Commune de Carnac

**Enquête publique relative à la
Modification n° 2 du PLU
de la commune de Carnac**

Enquête publique du
Lundi 20 Novembre au Mercredi 20 Décembre 2023

PARTIE 1 : Le Rapport d'Enquête

8.2.1 Sectorielles

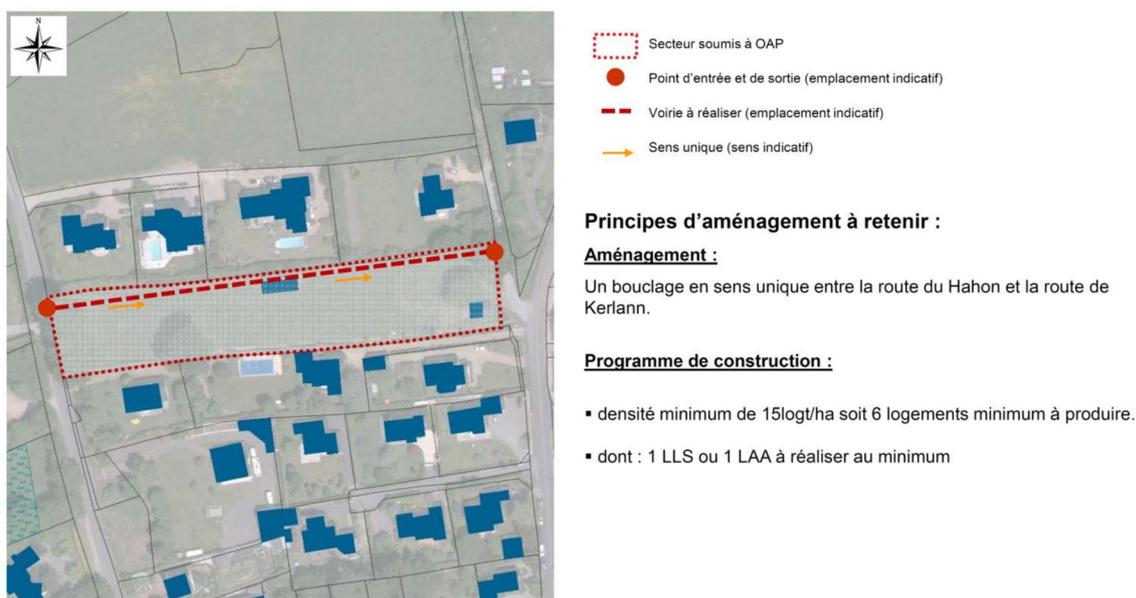
Route de Kerlann et du Habon était prévue une OAP sectorielle dont le programme de construction précisait une densité minimale de 15 logements à l'hectare, soit 6 logements minimum à produire dont 1 LLS ou un LLA au minimum.

Le principal intérêt des SDU est de permettre une densité de construction au sein de l'enveloppe bâtie du secteur déjà urbanisé. Il y a un intérêt certain à encadrer la construction sur ces terrains avec les densités recommandées par le SCoT voire de prescrire certains types ou certaines typologies de logements, par exemple : jeunes actifs, saisonniers, T1, T2, logement social, habitat intermédiaire.

Or la modification simplifiée n° 2 supprime cette OAP.
Vous voudrez bien nous en préciser la raison.

8.3.1 Quelvezin

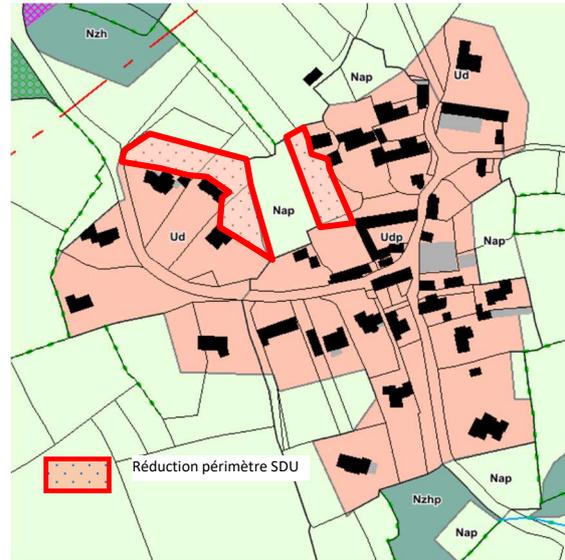
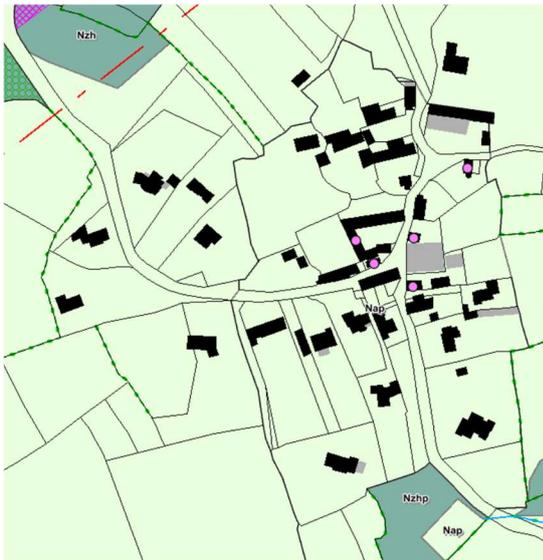
Pourriez-vous préciser la raison des déclassements des parcelles en Aa à l'ouest de Quelvezin, des parcelles en Na à l'est et nous préciser pourquoi la parcelle qui semble construite à l'ouest n'est pas incluse dans le SDU.

Réponse commune :

L'objectif des franges qui ont été ajoutées est de permettre les extensions des constructions situées en limite. A l'inverse, la parcelle située au Sud-Ouest ne comporte qu'un bâtiment modeste de type annexe qui ne nous est pas apparu comme suffisant pour fonder un périmètre bâti.

8.3.5 Kerlann

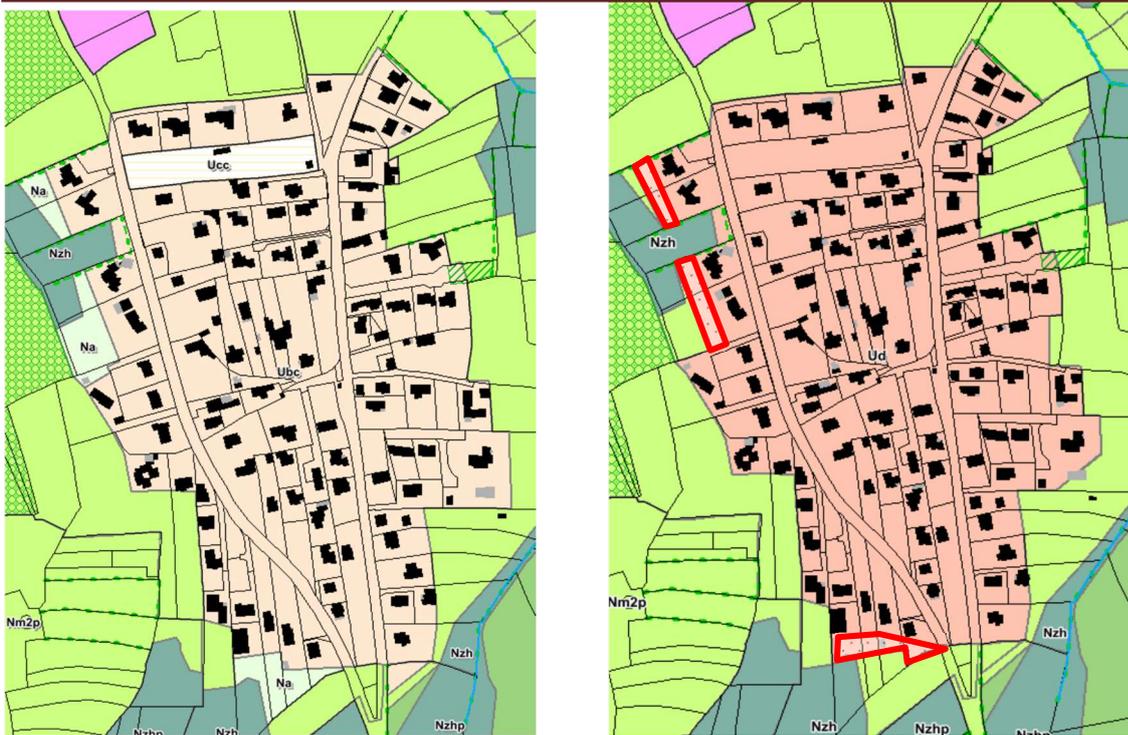
Idem que précédemment , voir parcelles en rouge.(zonage Na)

Réponse Commune : il s'agit de franges visant à permettre l'extension des constructions limitrophes.

8.3.6 Cloucarnac

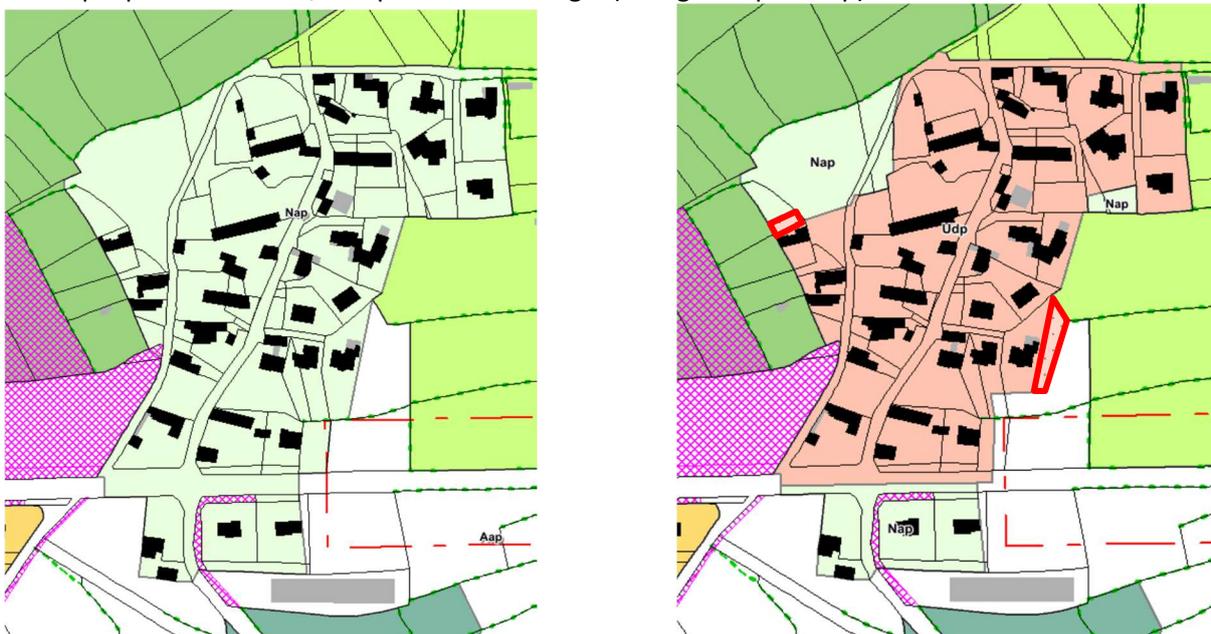
Idem que précédemment, voir parcelles en rouge. (zonages Aap et Nap)

Réponse Commune :

8.3.7 Kergouellec

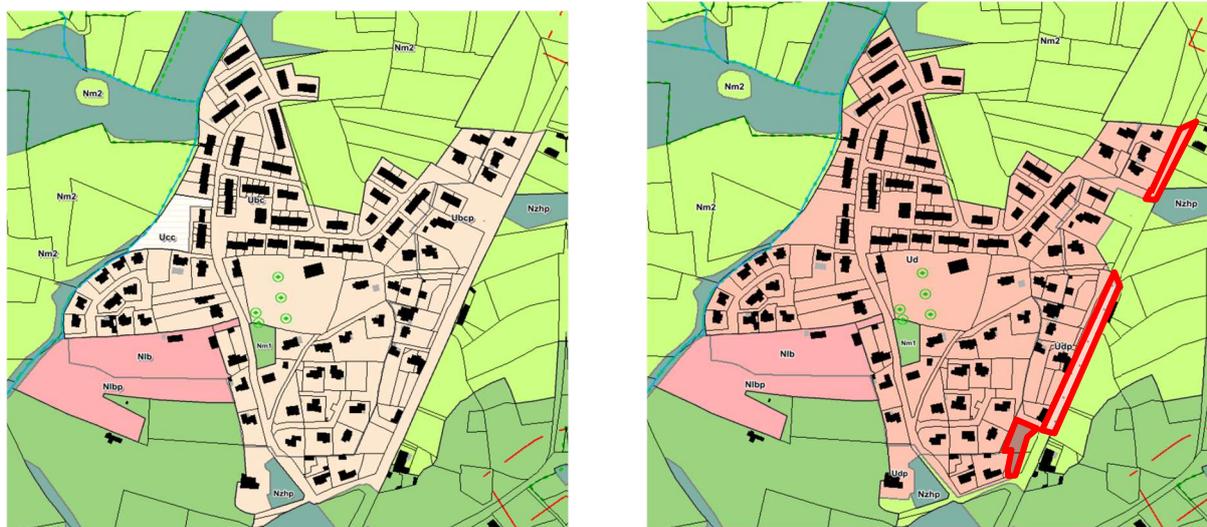
Idem que précédemment, voir parcelles en rouge. (zonages Aap)

Réponse Commune :

Il s'agit de franges visant à permettre l'extension des constructions limitrophes.
